Betrifft: Primo Bj. 2008
(Art. Nr.: 13-2411-11, 13-2414-01, 13-2412-91 und 13-2413-81)

Folgende Verbesserungen wurden in die laufende Produktion eingebunden.

Sitz

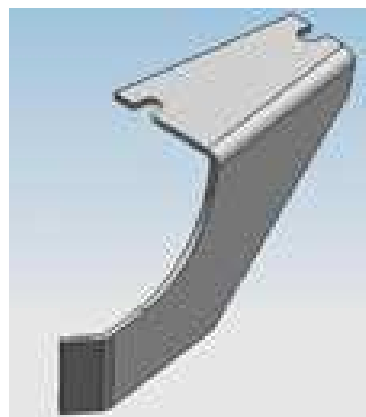
Die Verschraubungen in Sitz wurden verstärkt (nicht von Außen sichtbar).
Gleichzeitig wurden die Bohrungen des Halters der Rückenlehne geändert um
besseren Halt zu bieten.

Sitz, Art. Nr.: **1134-7741-01**
(ersetzt 1134-6724-01)
Halter Rückenlehne, Art. Nr.: **1134-7739-01**
(ersetzt 1134-6725-01)
